№: 22К/23.07.15

Изменения в конструкции регуляторов уровня масла ВС-ОМ1

Технический бюллетень

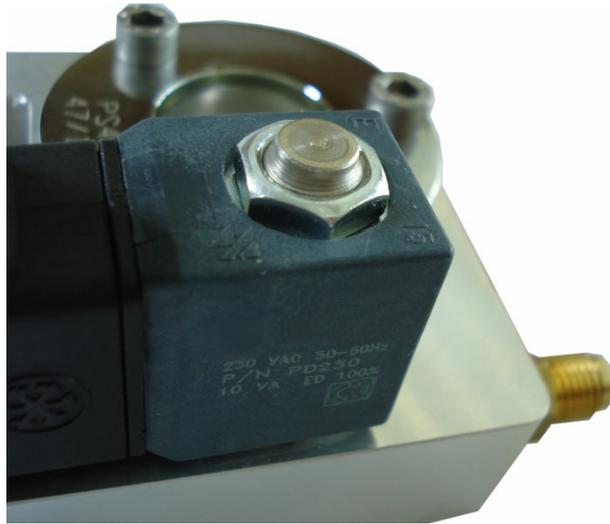
1. С начала 2015 года электронные регуляторы уровня масла ВС-ОМ1 выпускаются с классом защиты IP-65 (EN 60529).

2. На всех моделях регуляторов уровня масла, начиная с августа 2015 г., будет установлен новый электромагнитный клапан системы регулирования уровня масла.

Кроме этого будет использована новая катушка и изменится крепления катушки к штоку магнитного клапана.

Новые магнитный клапан и катушка выполняют те же самые функции, что и предыдущей версии. Катушки старой и новой конструкции не взаимозаменяемые

- Новое крепление катушки с помощью гайки (размер ключа 13)
- Более надежная конструкция
- Информация о катушке нанесена на противоположную сторону, как показано на рисунке
